Projet de mise en valeur hydroélectrique de
la rivière Ouiatchouan au Village historique
de Val-Jalbert

Étude d'impact sur l'environnement

QUESTIONS ET COMMENTAIRES

Février 2012

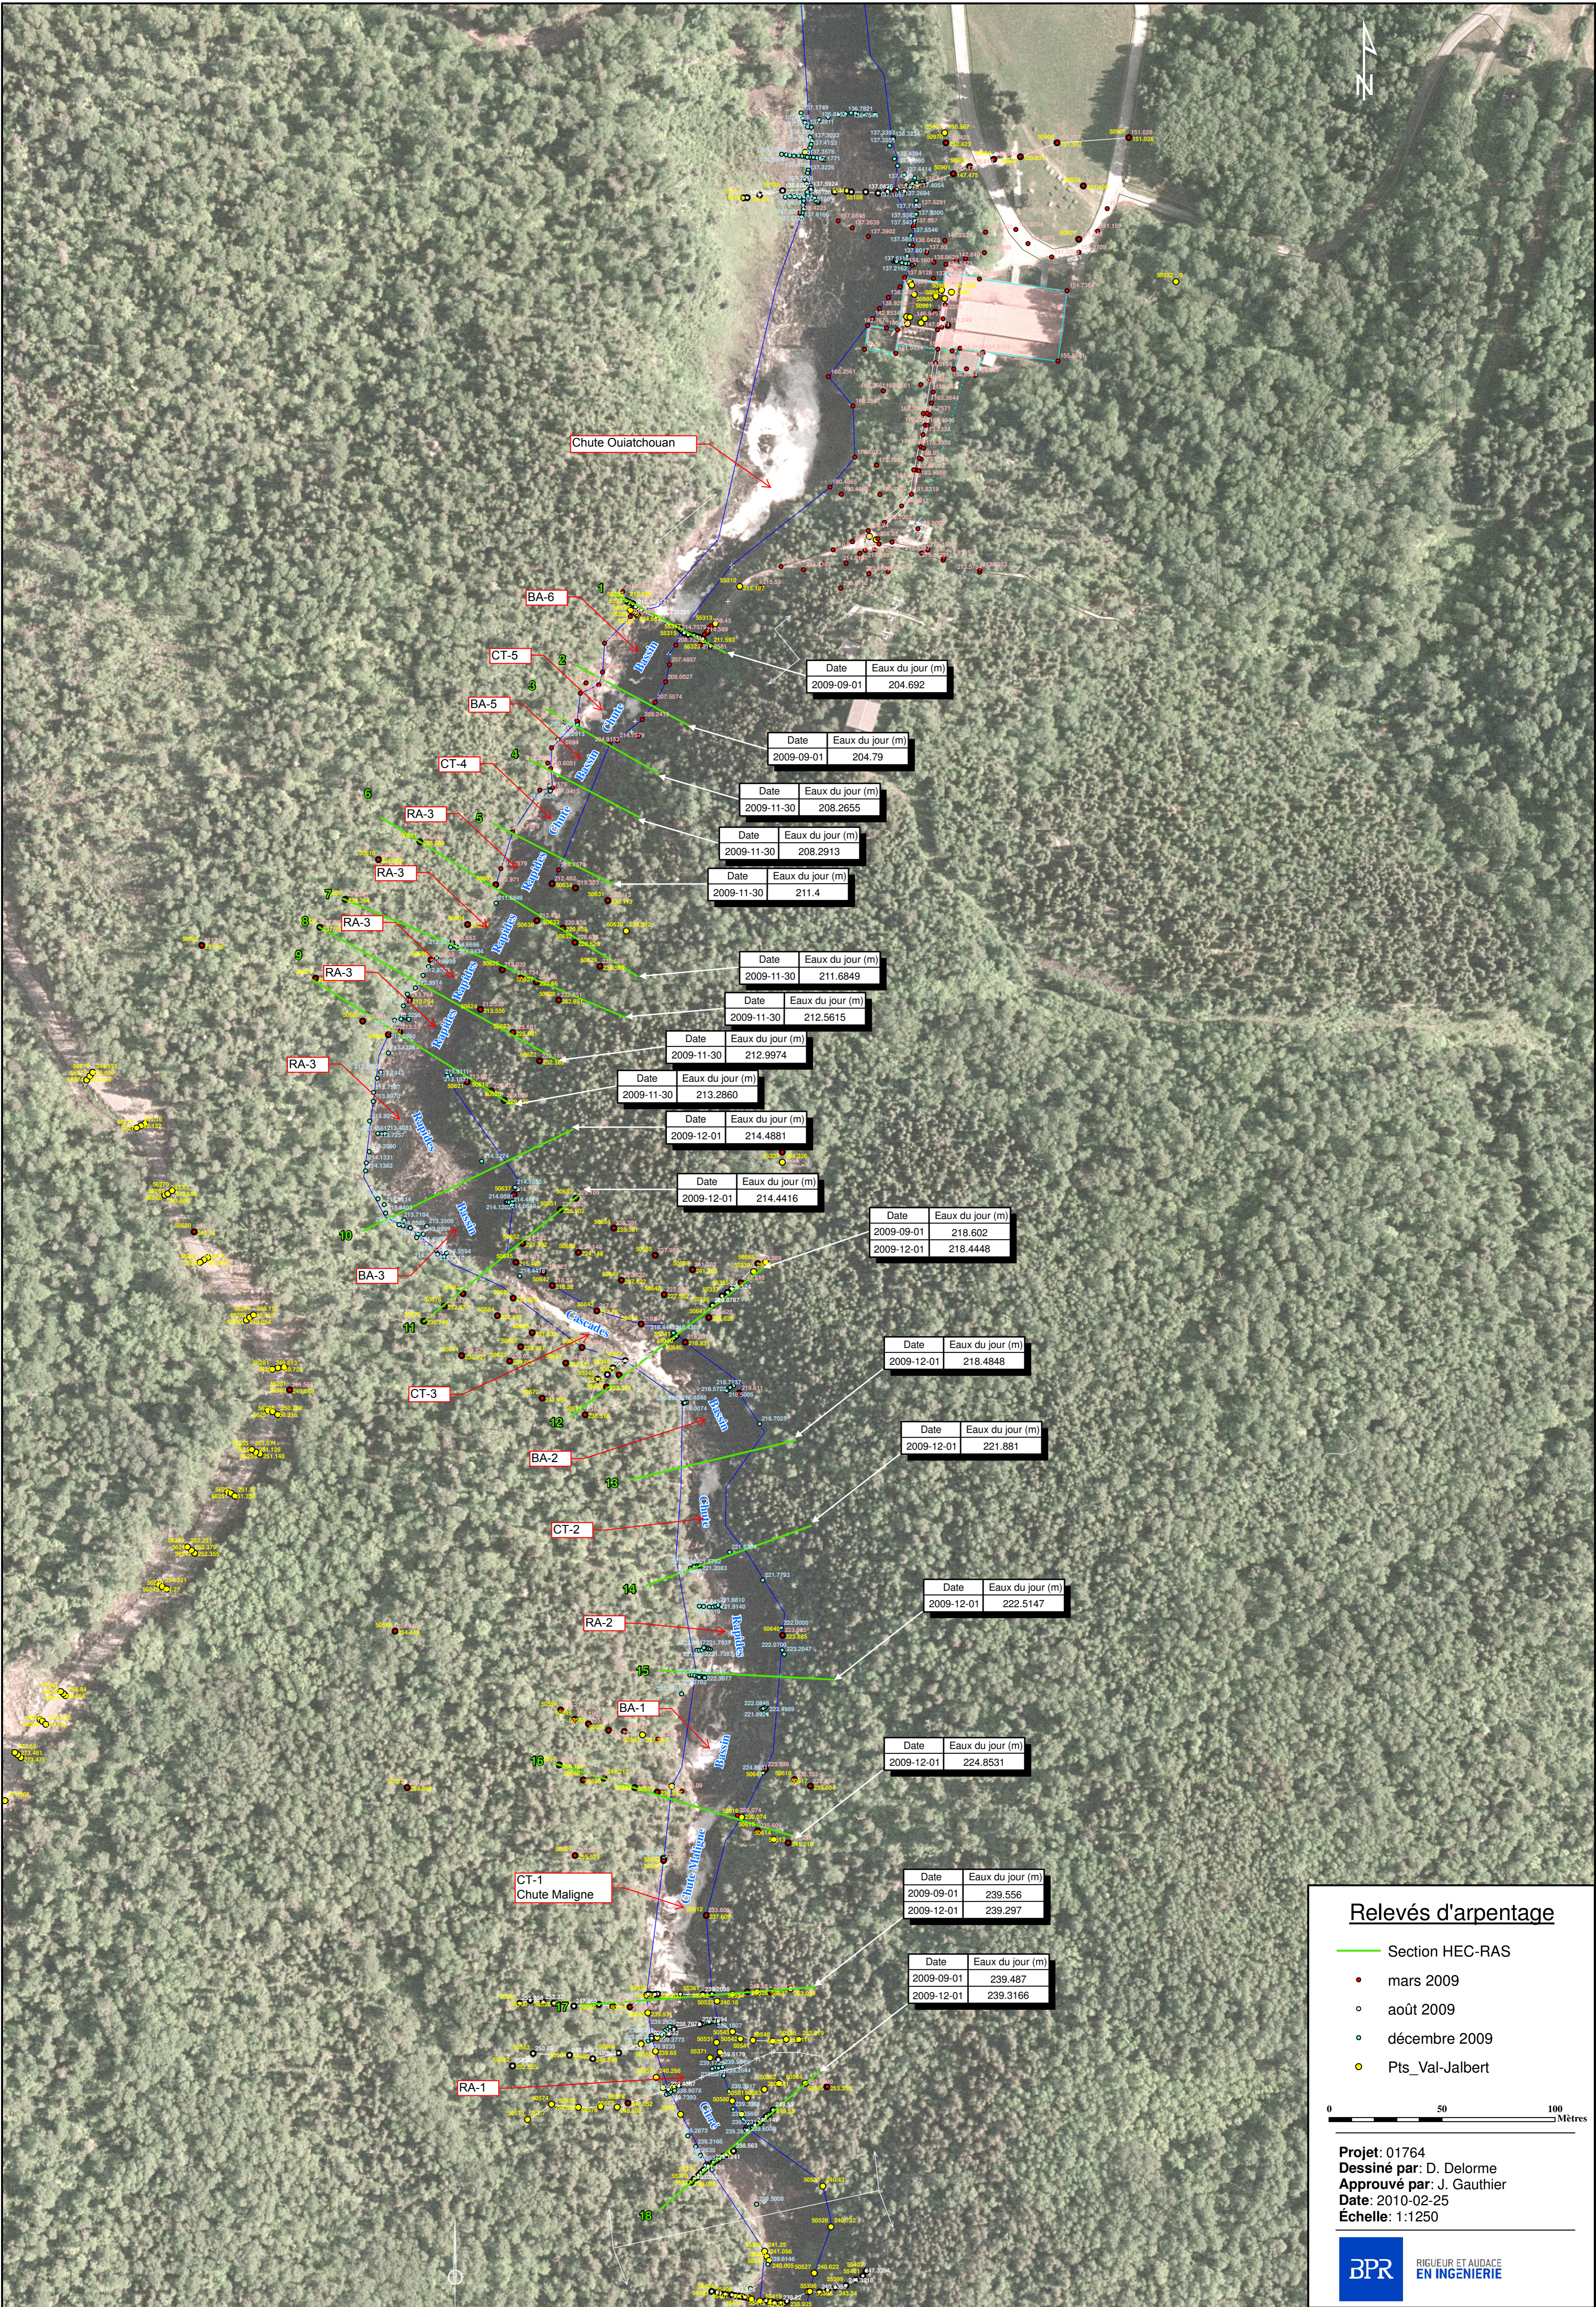
Q. 20 Fournir les résultats de la modélisation, notamment les cartes 1D qui ont servi à l'évaluation des superficies, ventilées par segments homogènes et avec une attention particulière portée au segment Ch-2.

La réponse suivante s'adresse aux questions 19, 20, 21.

Les données de modélisation sont présentées à l'annexe C. La carte de modélisation est présentée à l'annexe D.
